REPONSE A LA DEMANDE DE COMPLEMENTS DU 15 MARS 2017

PROJET ÉOLIEN D'EXTENSION DE SEUIL DE BAPAUME

sur les communes de Le Transloy (62) et Sailly-Saillisel (80)

Les VENTS du Bapalmois S.A.S.

Implantations et territoires communaux
 Projet éolien d'Extension de Seuil de Bapaume
 Mars 2016
 Echelle : 1/25 000
 Réf : XSB/bt
 Copyright IGN SCAN25
ECOTERA
 Développement ...

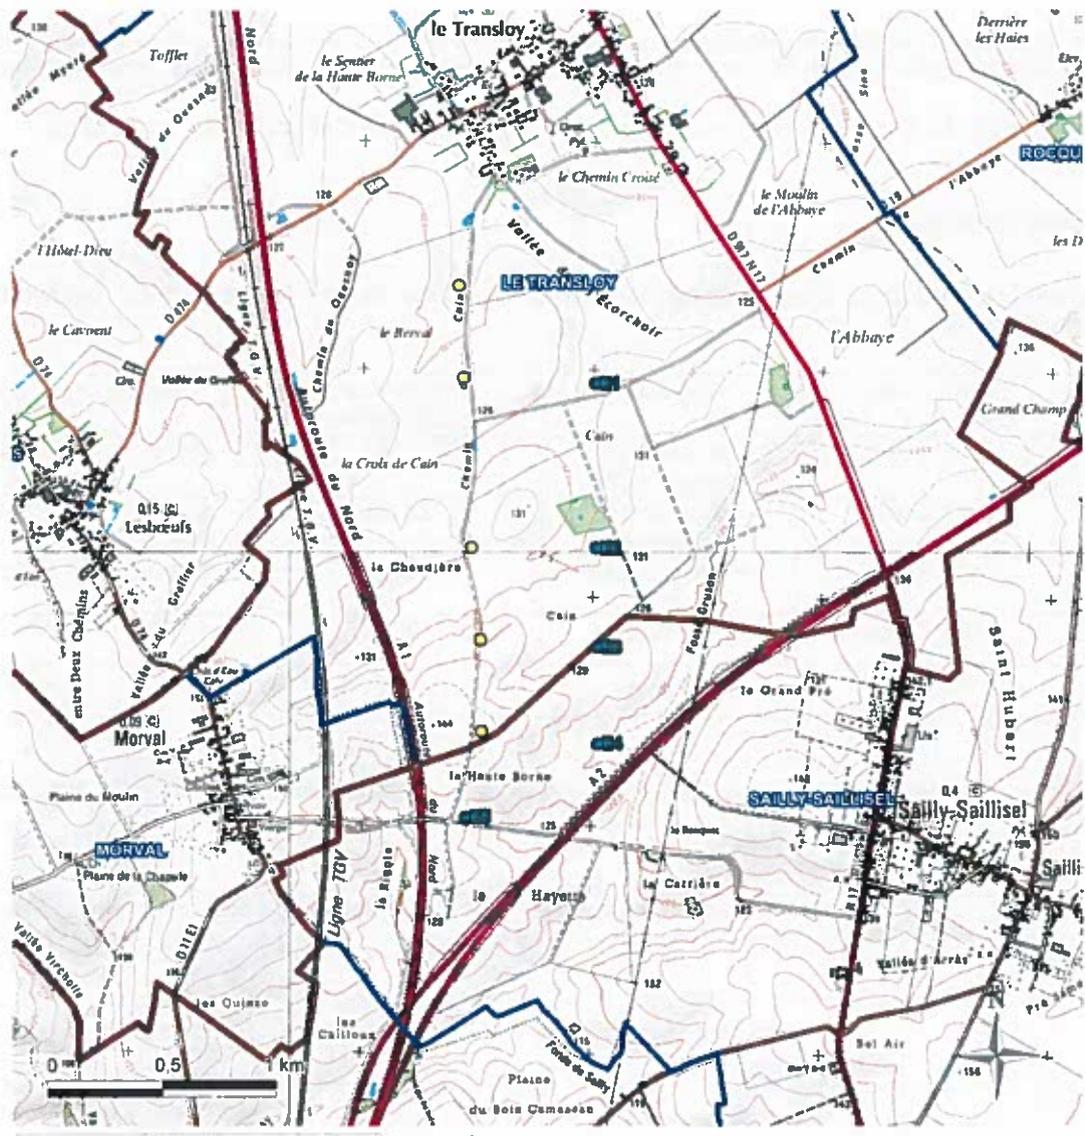
Remarque Instruction : L'exploitant fournira les éléments complétant l'ensemble du tableau ci-dessus en citant les activités concernées.

Il convient de revoir la cohérence des indications fournies en page 105 de l'étude d'impact. En effet, le site d'implantation et l'aire d'étude proche sont concernées par les deux autoroutes A1 et A2 au même titre. Pour le trafic, le demandeur évoque dans le trafic moyen journalier de la ligne TGV, le comptage entre aéroport Charles De Gaulle et Arras. Ce chiffre est-il exhaustif? Les TGV reliant Lille ont-ils été pris en compte ?

Les distances aux différents ouvrages et infrastructures sont reprises dans le tableau ci-dessous :

Type d'activités	Activités les plus proches du projet	Distance à l'éolienne la plus proche
Autoroute	A1	177 m de E5
	A2	173 m de E4
	Aire de stockage SANEF	187 m de E5
RD	RD917	790 m de E1
Habitations	Habitation au sud de Morval	855 m de E5
ERP	Salle des fêtes de le Transloy	1 255 m de E1
Installations industrielles	Eoliennes	389 m de E5
	Autre ICPE	12 700 m de E1
Ligne ferroviaire	TGV	603 m de E5
Aéroport	Albert Bray (LFAQ)	15 400 m
Autres infrastructures	Ligne THT 225 kV RTE	380 m de E4
	Oléoduc TRAPIL	264 m de E2

**Utilisation de l'espace par les busards en période de nidification
(synthèse d'un échantillonnage au cours de la période d'étude).**

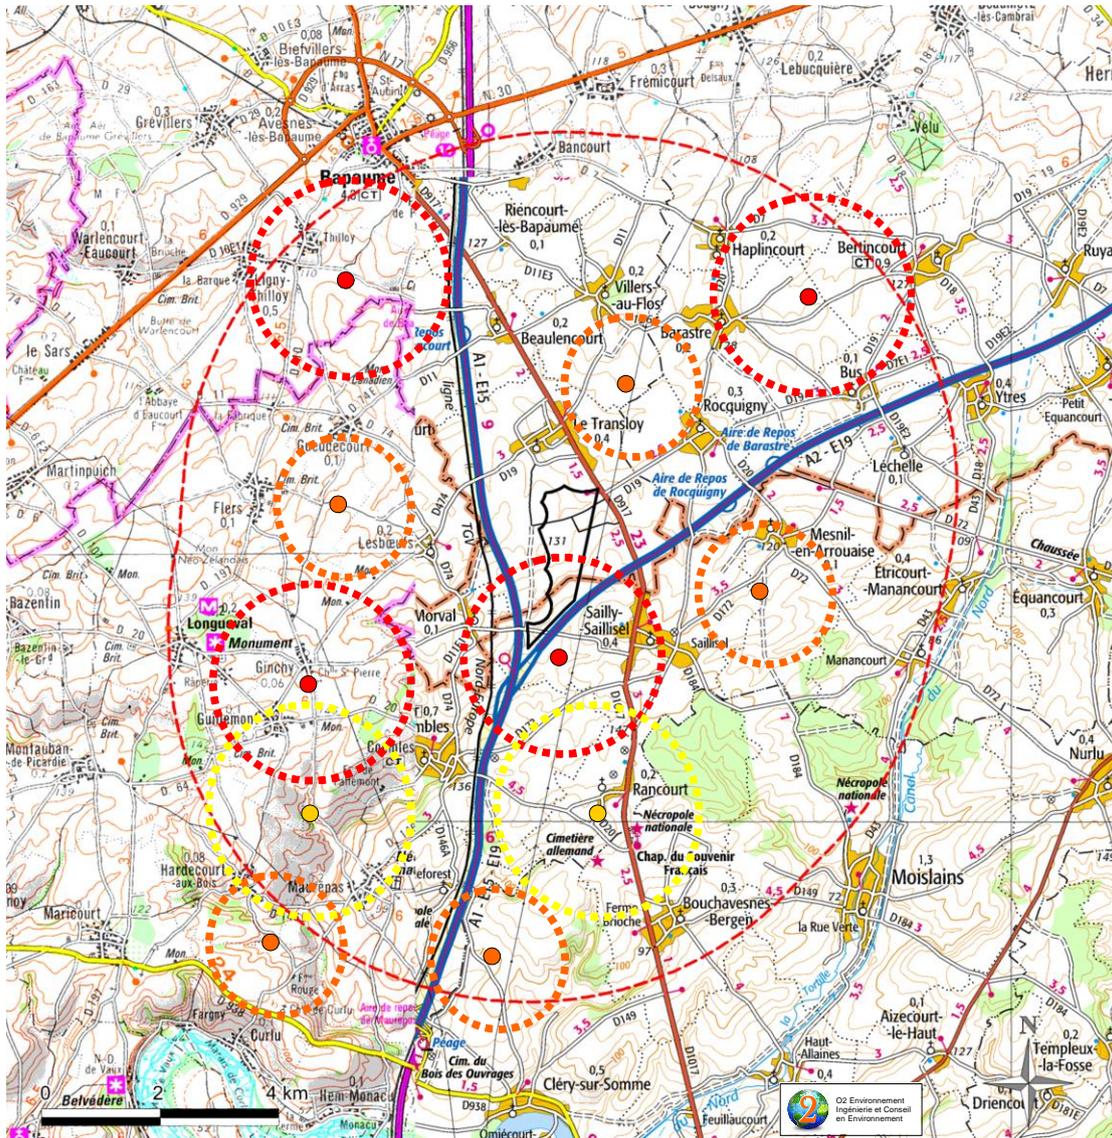
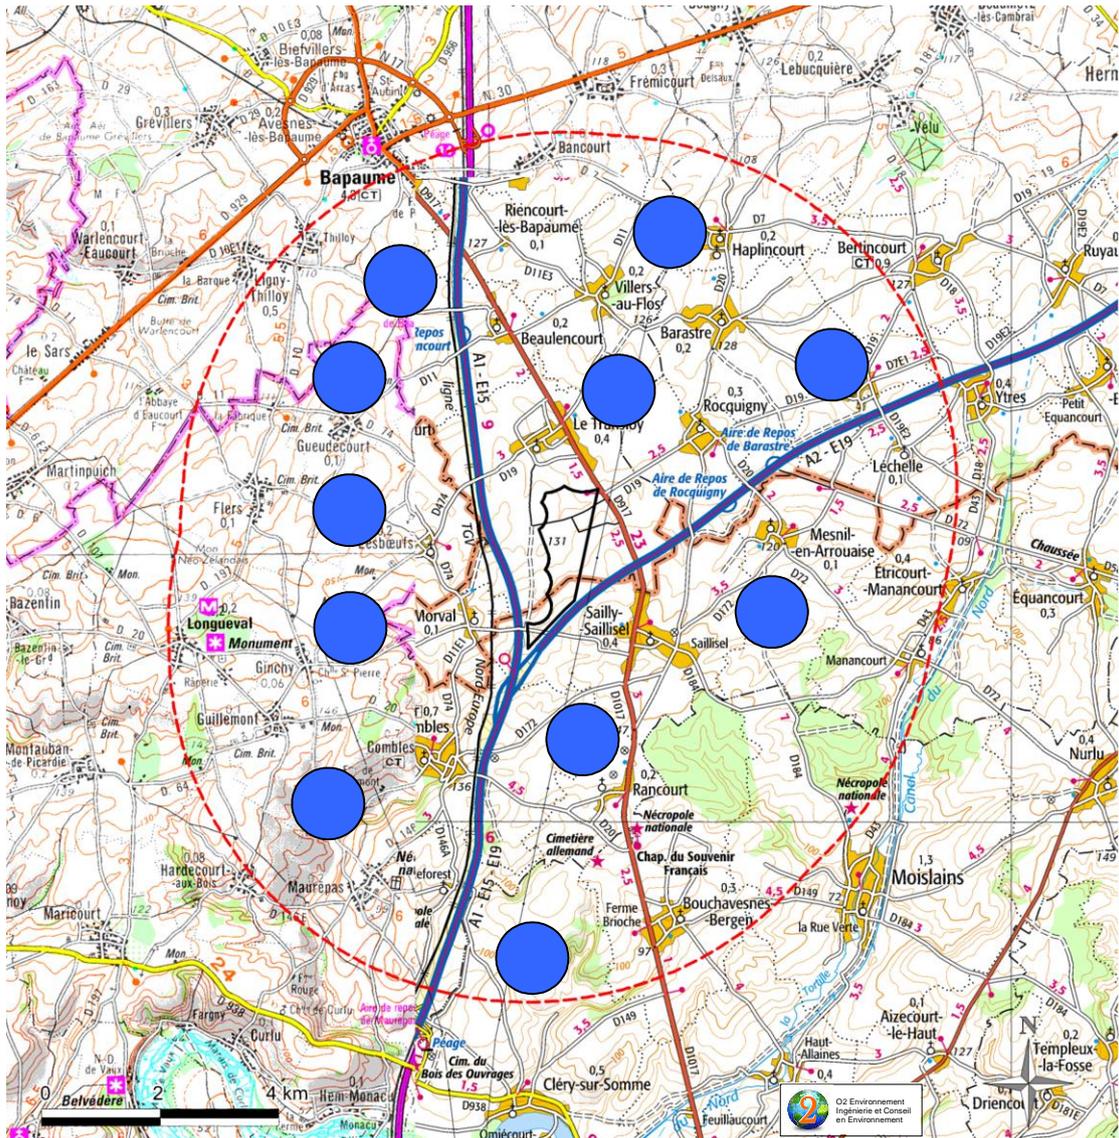
Il convient que sur l'ensemble des cartographies présentées soient précisées l'implantation de l'ensemble des éoliennes, la numérotation de ces éoliennes, des postes de livraison, plateformes et pistes à créer.

Voici des cartes recentrées sur le périmètre intermédiaire d'étude.

Pour les busards en période de nidification.
